**AVIS RELATIF À LA PROTECTION
CONTRE LES EVENTUELS EFFETS NOCIFS ET NUISANCES
PROVOQUÉS PAR LES RAYONNEMENTS NON IONISANTS
GÉNÉRÉS PAR DES ANTENNES ÉMETTRICES STATIONNAIRES**

Commune : JODOIGNE - Exploitant : ORANGE

Référence exploitant : 141W1_1/ 32141W1_1/42141W1_1/52141W1_1

Rapport n° 1993 / 2024

Figure 1 : Vue en plan des lieux de séjour et des points de contrôle

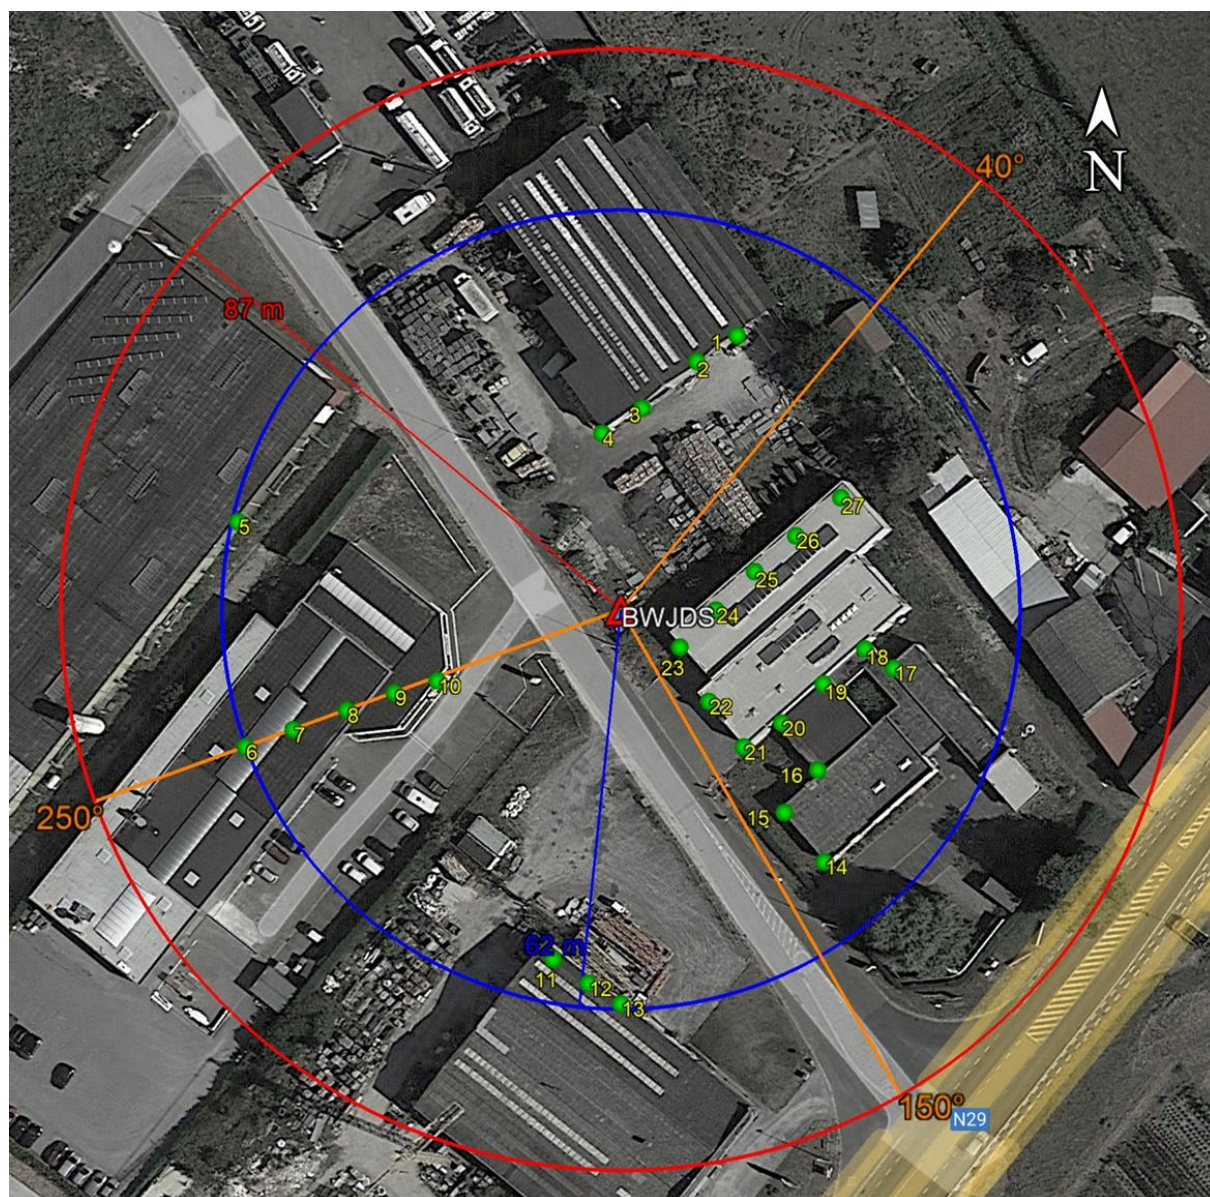
- le numéro du point de contrôle repris sur un des plans de la figure 1;
- le numéro du LS dans lequel se trouve le point de contrôle de la 1^{ère} colonne ;
- l'atténuation d'obstacle prise en compte pour le calcul de l'indice d'exposition dans le LS ;
- le résultat du calcul de l'indice d'exposition.

N° point de contrôle	LS	Atténuation (dB)	Indice d'exposition relatif à la limite par installation IE_i
14	LS14	3,0	0,025
7	LS6	3,0	0,023
22	LS21	3,0	0,022
8	LS6	3,0	0,019
15	LS14	3,0	0,018
6	LS6	3,0	0,017
1	LS1	3,0	0,016
9	LS6	3,0	0,016
10	LS6	3,0	0,015
21	LS21	3,0	0,014
16	LS16	3,0	0,014
27	LS23	3,0	0,013
20	LS19	3,0	0,012
11	LS11	3,0	0,011
13	LS11	3,0	0,011
12	LS11	3,0	0,011
25	LS23	3,0	0,011
23	LS23	3,0	0,011
2	LS1	3,0	0,011
26	LS23	3,0	0,010
24	LS23	3,0	0,009
17	LS17	3,0	0,009
5	LS5	3,0	0,009
19	LS19	3,0	0,008
18	LS18	3,0	0,007
3	LS1	3,0	0,007
4	LS4	3,0	0,004

En ce qui concerne les antennes de l'installation mentionnées dans le tableau 1, la distance maximale à laquelle la limite pourrait être atteinte, à l'extérieur, est égale à 84,8 m. S'il n'y a pas de LS à une distance inférieure, les antennes respectent forcément la limite d'immission.

Dans le cas des LS situés à l'intérieur des bâtiments, une atténuation d'obstacle est prise en compte et il en résulte que la distance maximale à laquelle la limite pourrait être atteinte se réduit à 60,1 m.
